不二電機工業株式会社

使用部品の形状変更のお知らせ

さて、このたびB形、BH形カムスイッチ（引操作式、引押式）およびBHL形ディスクレパンスイッチ（押し操作）用ユニットにおきまして、形状変更を致したく存じます。  
何卒ご賢察賜りご承認の程宜しくお願い申し上げます。

変更前	変更後
使用部品	操作機構用ユニット 塞ぎ板	操作機構用ユニット —
形状		 <p>※形状変更によって、溝が無くなることから塞ぎ板は不要となります。</p>

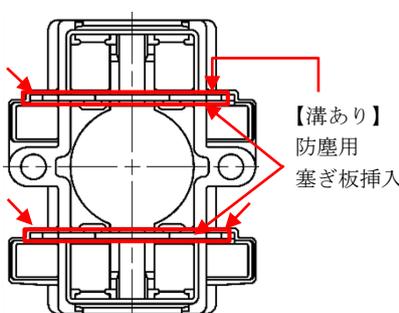
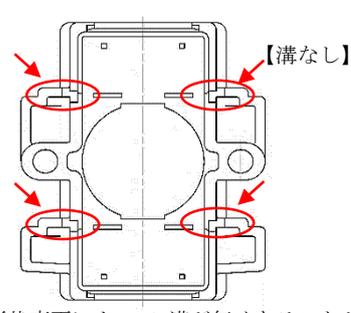
2. 変更内容 操作機構用ユニットの形状変更

【変更前】ユニット形状：溝あり（防塵のため溝に塞ぎ板を挿入）

【変更後】ユニット形状：溝なし

※ユニットの寸法、樹脂材料に変更はございません。
